Bruxelles, le 19 juillet 2023

Suite à la réunion du 3 juillet 2023 lors de laquelle vous avez présenté à quelques habitants de l'avenue et de ses environs les plans de réaménagement de l'avenue de Tervueren, et à notre demande, vous avez envoyé le 7 juillet à trois d'entre nous une version que nous avons pu examiner autrement que sur une projection murale.

1.- Violation des revendications principales (pp. 14-16 du 19/7/2022)

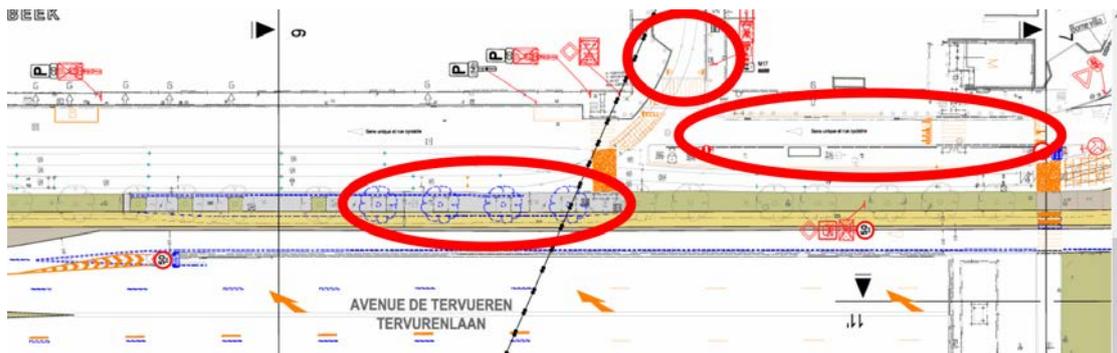
Visiblement, vu le nombre d'arbres abattus et replantés sur l'ensemble du plan présenté le 3/7/2023, vous estimez que l'abattage de jeunes arbres de ce type est politiquement acceptable. Certains habitants s'y opposeront probablement, et cette opposition ira croissante avec l'âge des arbres. Dès lors, nous demandons trois clarifications avant de valider un plan à l'est du rond-point :

- où se situera précisément la trémie, même si elle est faite après ce réaménagement ? Nous parlons ici d'un plan avec des cotes.
- si les 13 arbres susmentionnés doivent être abattus, pouvez-vous indiquer à quel endroit précis ils seront replantés ? L'abattage suivi de la replantation, s'il doit être fait, doit l'être sans délai supplémentaire pour éviter la cohabitation future de spécimens d'âges très différents, néfaste à l'esthétique de l'avenue.

- si l'abattage n'est pas requis, pouvez-vous envisager des mesures arrêtant la croissance des racines dans la direction de la trémie ?

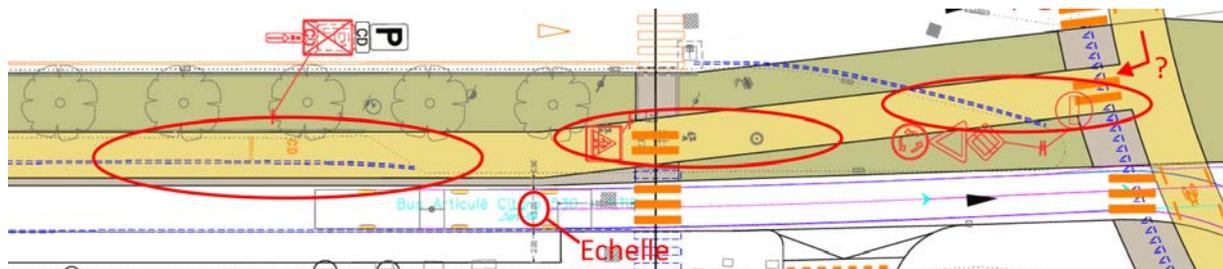
Vu le passage piéton-cycliste au niveau du numéro 101, nous comprenons mais émettons de fortes réserves sur le fait de rendre bidirectionnels une cinquantaine de mètres entre le numéro 101 et le débouché de l'avenue de l'Armée. Cette situation va créer beaucoup de confusion, de dangerosité.

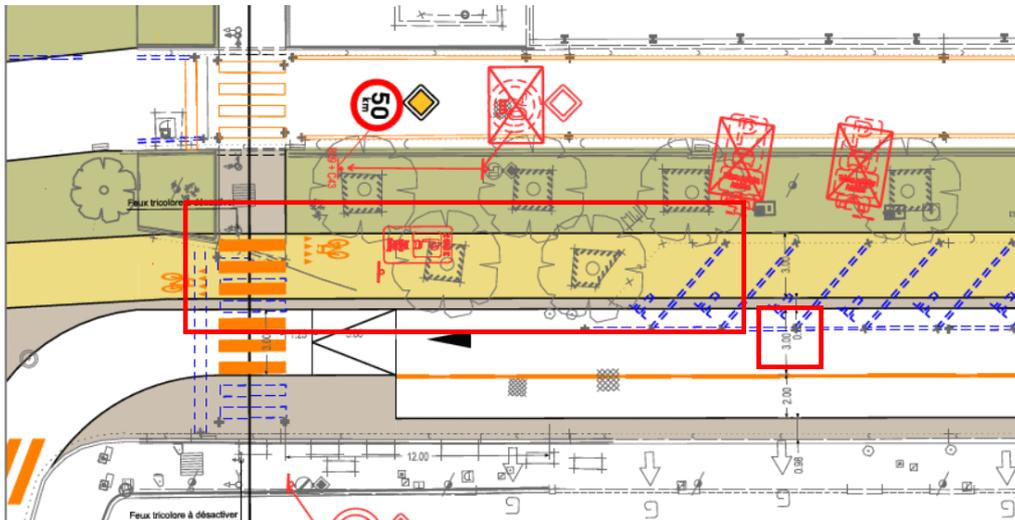
Mais **nous rejetons catégoriquement le maintien d'une largeur de 3 m à l'est du croisement de l'avenue de l'Armée**, jusqu'au square Montgomery. Outre le fait que cette solution consomme beaucoup de place à un endroit où celle-ci manque à cause de la bretelle, elle pose d'importants problèmes sécuritaires (voir §3) :

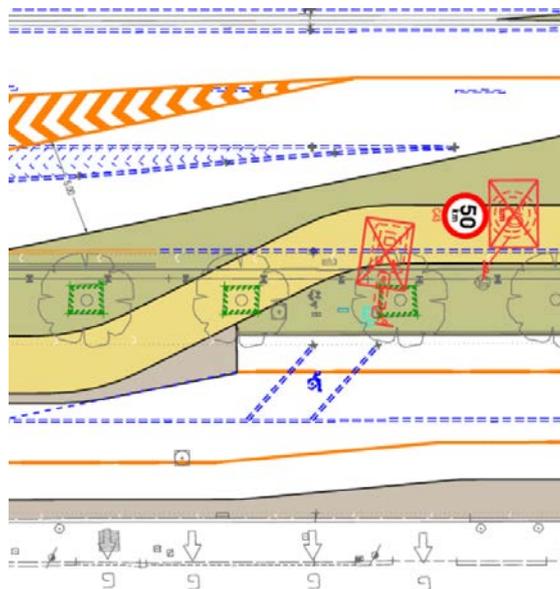
Entre le 191 et le 221, de même, vous basculez la piste cyclable au sud de la rangée d'arbres avant de la refaire basculer au nord. Ce choix a été imposé car vous avez, ici aussi, décidé d'une **piste de 3 m de large**, alors que **cela ne correspond pas au standard monodirectionnel** :

La même contrainte d'espace impose de **s'en tenir strictement au standard minimum** à cet endroit (idéalement 1,50 m), d'autant que cette solution génère l'**abattage de trois arbres**, pour un gain de confort marginal. En réalité, les cyclistes devront s'engager dans un virage inconfortable et inutile devant le 221 :

Il faut donc persister dans une solution qui fait passer les cyclistes au nord des arbres à cet endroit.

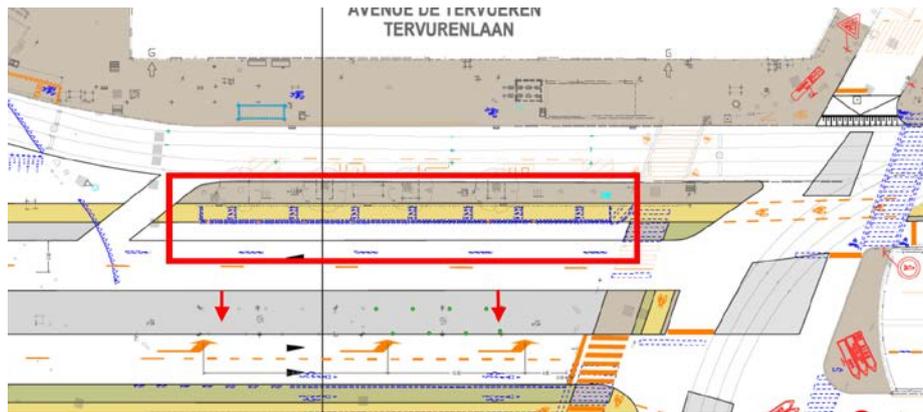
Nous demandons à renoncer aux emplacements vélo, sauf s'ils sont situés dans des espaces entre garages de moins de 4 m. La restitution de deux places devant le n° 90 est aussi à confirmer. La livraison devant le 34-34 doit aussi être étudiée. Pour la 3^{ème} place, et pour d'autres qui seraient perdues sur d'autres tronçons, nous demandons de restituer une ou des places pour les habitants devant le 34-34 et d'étudier la création de places devant les 8-16A, à Merode, en décalant le trafic routier 2 ou 3 m vers le Sud et en réduisant le terre-plein :

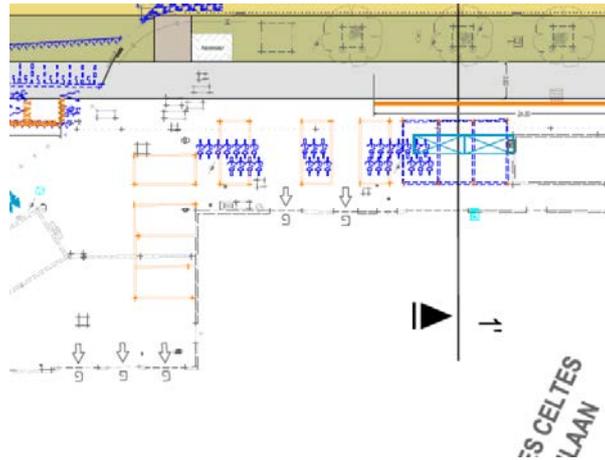
Avant toute chose, nous demandons de clarifier le devenir des quelques places situées en face du Nona, près de la bouche Sud du métro Merode. A défaut de pouvoir lire le plan en l’état, nous les sortons du bilan pour le moment. **Y a-t-il bien création nette d’emplacements non-réservés comme le suggère cette capture du plan ?**

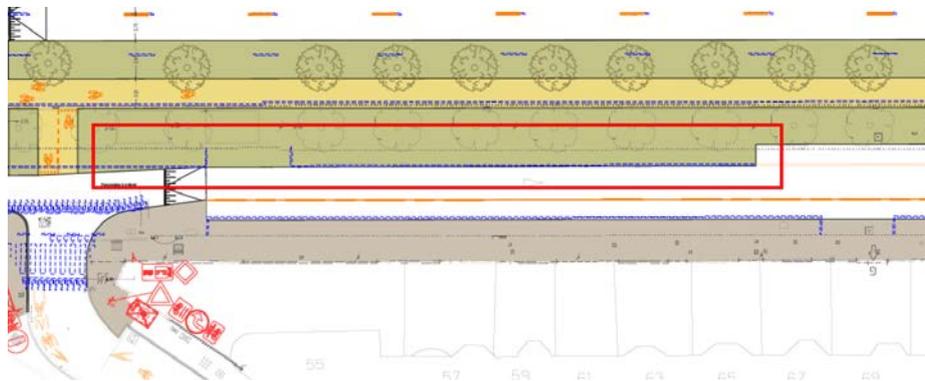
Une autre ambiguïté concerne le stationnement côté berme entre le 55 et le 65. Il nous a été assuré le 3 juillet que cela resterait bien du stationnement, ce que nous supposerons dans le décompte qui suit :

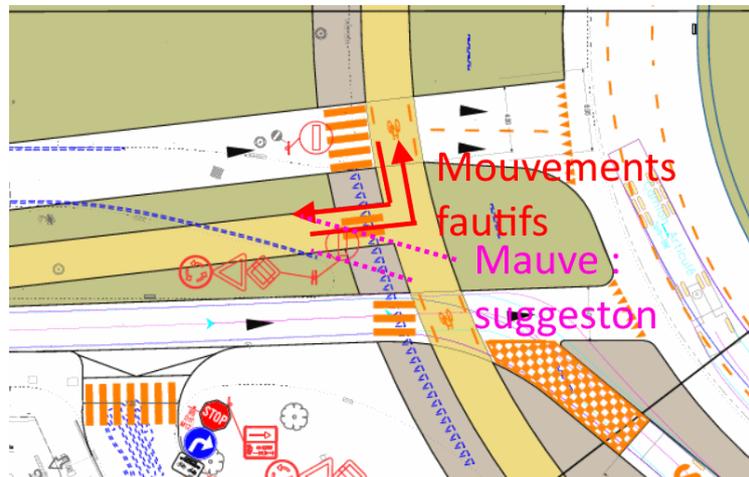
Nous demandons donc que les sections voisines du square Montgomery et du square Léopold II aient leur largeur réduite au strict minimum, de façon à rappeler le caractère monodirectionnel de ces pistes.

Idéalement, les débouchés sur le square Montgomery se feront avec un angle faible, de façon à indiquer clairement le sens de circulation. Voici un exemple de situation potentiellement problématique :

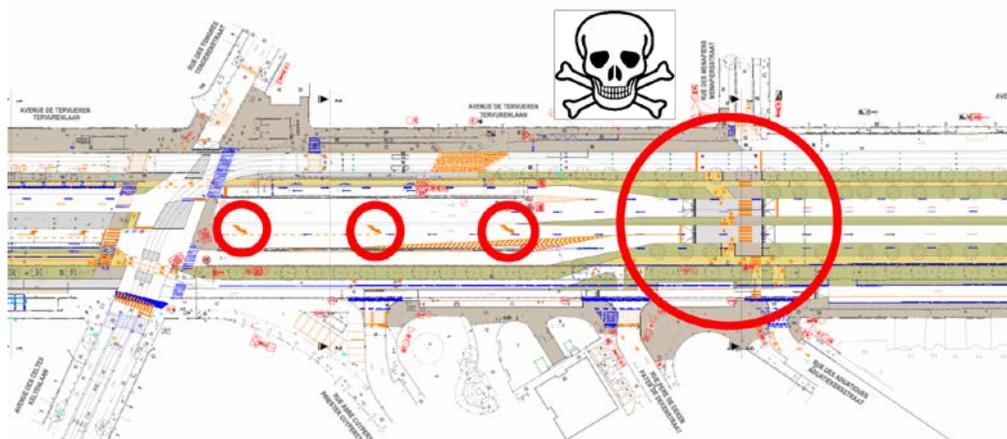
2.- Toujours dans l'optique d'une lisibilité meilleure de la route, le passage pour cyclistes et piétons situé face au débouché de la rue des Aduatiques, indépendamment de ses inconvénients en matière de fluidité du trafic déjà mentionnés, pose une question de sécurité. En effet, le tunnel Cinquantenaire, en venant de Bruxelles, peut aisément être pratiqué à 100 km/h avec les véhicules modernes, même si la vitesse maximale de 50 km/h, inadéquate pour une infrastructure de ce type, est de plus en plus respectée du fait des radars. Ce passage pour usagers faibles immédiatement à la sortie du tunnel n'est **ni visible, ni lisible**. Pas visible, en raison du profil en long de la sortie du tunnel. Pas lisible, car l'automobiliste passe sans transition d'une voirie de type autoroutier à une voirie d'agglomération avec présence de piétons :

Nous demandons par conséquent la suppression de cette traversée pour usagers faibles. Il est regrettable par ailleurs d'avoir supprimé la traversée pour piétons côté tunnel, au carrefour Celtes-Tongres. Il faudrait remettre en cause les îlots directionnels peu pertinents à cet endroit, voire envisager un encorbellement pour piétons au-dessus des premiers mètres de la trémie du tunnel, comme évoqué lors de notre réunion, même si nous encourageons à maîtriser les coûts :

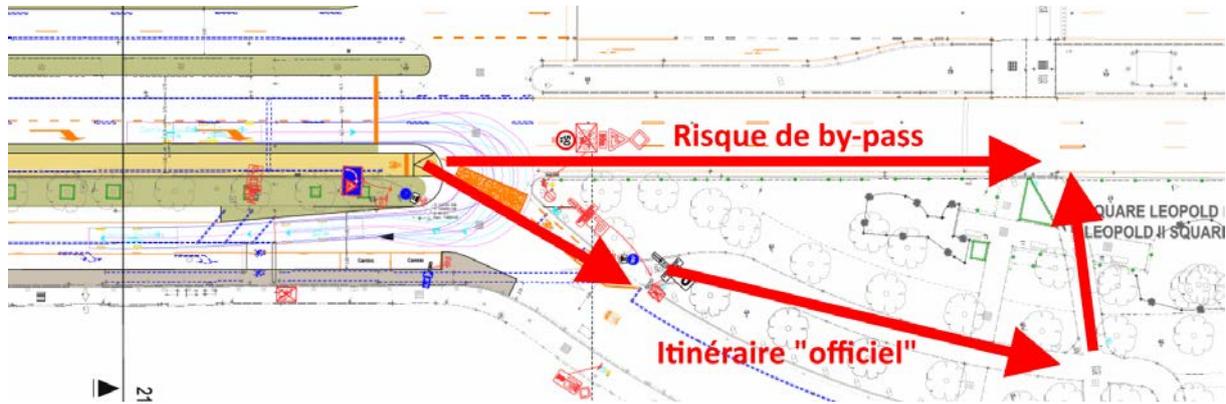
3.- Nous avons déjà marqué plus haut notre désaccord avec le **trottoir longeant le rond-point Montgomery**, contre la piste cyclable, sur base de l'argument de la préservation de l'espace vert central du square. Il y a également un argument sécuritaire à ne pas réaliser cette boucle piétonne : elle dédouble le nombre de passages piétons aux entrées et sorties de ce carrefour extrêmement complexe - nous dénombrons **22 points de conflit supplémentaires** dus à ce dispositif, en incluant les conflits cyclistes/piétons :

Nous demandons le retrait de cette boucle piétonne des plans.

4.- Au débouché de la piste cyclable Sud sur le square Léopold II, les cyclistes sont invités à obliquer vers la droite pour traverser le square. Le plan du 3 juillet 2023 prévoit bien un marquage au sol pour les y inciter, mais son respect n'est en rien garanti, d'autant que l'itinéraire le plus commode pour le cycliste en transit est de continuer tout droit sur la bande de droite pour récupérer la piste bidirectionnelle vers Tervueren. Il s'agit, ici aussi, d'une **situation accidentogène** :

Nous pensons que la situation serait que la piste cyclable continue sur la voie de droite jusqu'au feu rouge pour cyclistes, avalisant cette situation. Cela aurait peu d'impact sur le trafic déjà limité à deux voies en amont et contribuerait, une fois de plus, à la lisibilité de la route. Cette extension du projet sur le square Léopold II nécessite-t-elle vraiment d'inclure le square dans le périmètre de la demande de permis, sachant qu'aucune bordure n'est à ajouter où à soustraire ? Officialiser la possibilité pour les cyclistes de continuer tout droit réduirait la tentation de prendre la piste à contresens et de restituer de l'espace dans le square pour d'autres usages.

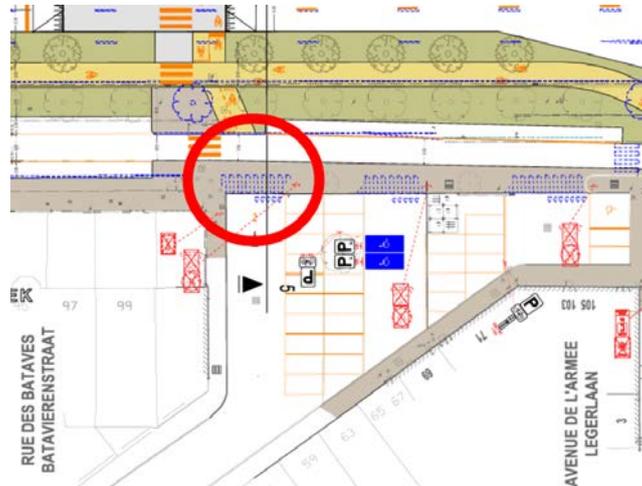
L'inversion du sens de circulation, qui n'est pas demandée par les habitants, aurait pour conséquence que les cyclistes dorénavant locaux vu la présence de piste de transit, longeraient l'épi si celui-ci était maintenu (à moins de pousser les cyclistes locaux à gauche de la marche), ce qui nous semble moins favorable que la situation actuelle.

Aucun motif sécuritaire ne semble justifier l'obturation du début de cette voie latérale, d'autant que les cyclistes en transit sont dorénavant renvoyés sur un site propre. Comme elle pose par ailleurs un problème d'accessibilité au commerce White & Night situé au 189, **nous demandons de ne pas prévoir d'inversion de sens à cet endroit.**

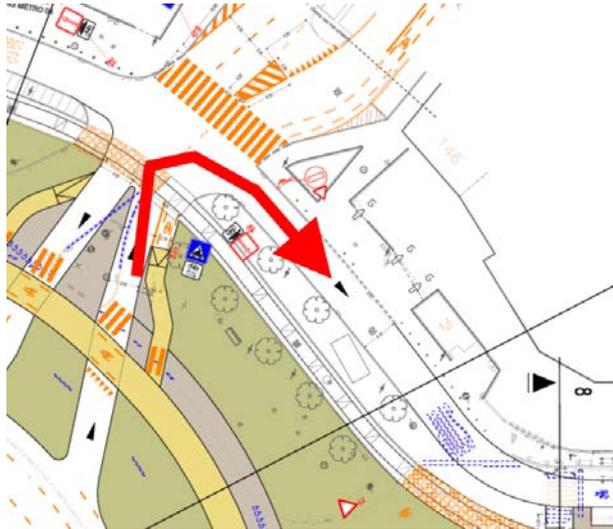
4.- Il est régulièrement avancé que les pompiers ont besoin d'accès de 3,50 m de largeur, voire 4 m en cas de recul important des façades. Nous appelons à préciser les besoins actuels des échelles de pompiers et surtout à anticiper les éventuels besoins futurs, et par conséquent à ne pas élargir démesurément les trottoirs sur les latérales Sud. La largeur de 3 m sur la latérale sud entre Merode et Montgomery est d'ores et déjà inacceptable vu le recul des façades.

5.- Les camions de pompiers exigent des rayons de braquage de 12 m de rayon environ. Dans le plan du 3 juillet, l'inversion du sens de circulation sur la latérale Nord entre Léopold II et Montgomery a pour conséquence que les véhicules de pompiers ne peuvent plus y accéder que depuis le début de la rue de Broqueville. Or, il est manifeste que le virage serré à cet endroit ne permettra pas à des véhicules longs de s'y engager :

C'est un risque que nous ne pouvons courir, par conséquent, nous demandons le maintien du sens de circulation actuel de cette latérale Nord et d'un débouché direct sur le square Montgomery.

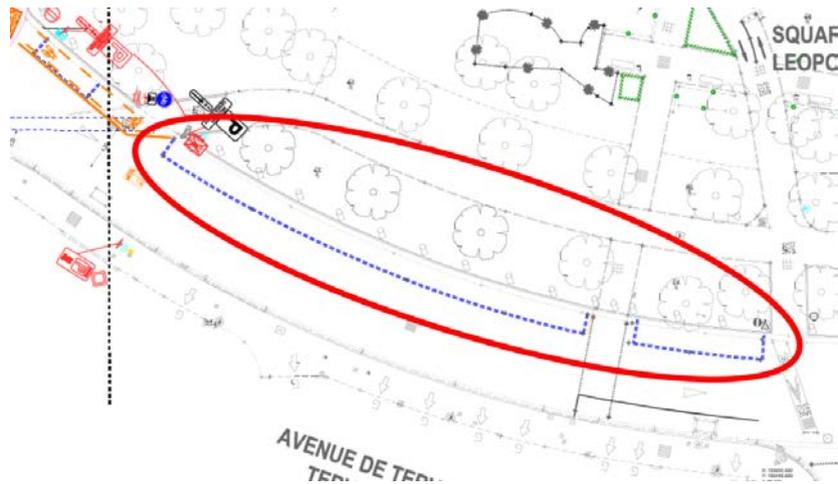
7.- Cet aspect a été soulevé lors de la réunion du 3 juillet, mais il est bon de le rappeler ici : les bordures prévues sur le plan en face du carrefour du Cinquantaire ne sont pas de nature à fluidifier le trafic. Bruxelles Mobilité semblait en être consciente. Nous pensons en particulier à la manœuvrabilité pour les autobus :

8.- Nous nous étonnons de voir apparaître en bleu pointillé les places de parking situées du côté sud du square Léopold II. S'agit-il bien d'une erreur ? Nous nous opposerions bien entendu à cette suppression :

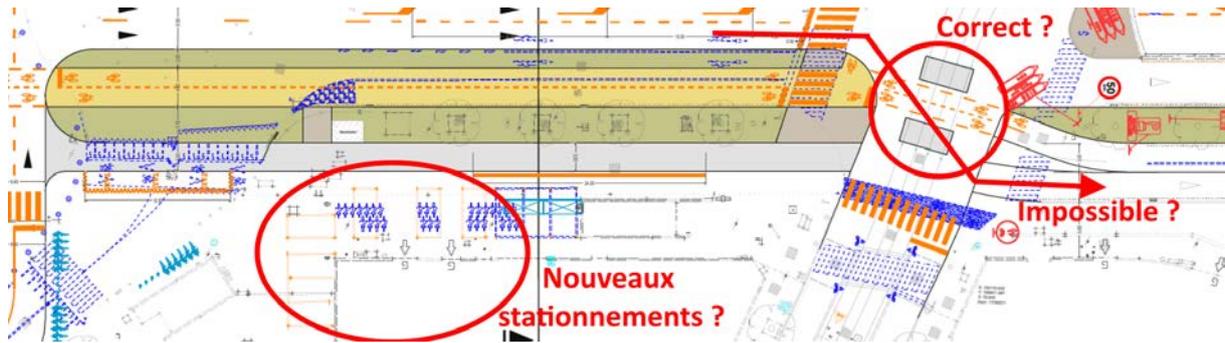
11.- Nous maintenons que le terre-plein central engazonné entre les chaussées principales est dispensable et consomme beaucoup de place. Il sera difficile d'accès lors de son entretien (mise en danger des hommes, embouteillages si réalisé de jour, nuisances sonores si réalisé de nuit). Il doit être réduit au strict minimum voire supprimé et sans végétation, sachant qu'il n'a aucune valeur récréative.

12.- Un des îlots directionnels empêche tout passage de véhicules automobiles vers la voie latérale Sud au niveau du carrefour avec l'avenue des Celtes. Il doit s'agir d'une erreur que nous invitons à corriger. A moins que le trafic vers la latérale Sud ne soit invité à emprunter le même passage que les bus, devant la bouche de métro Merode ? Cela expliquerait également comment accéder aux garages et aux 7 emplacements en orange sur le plan, devant la pizzeria Nona :
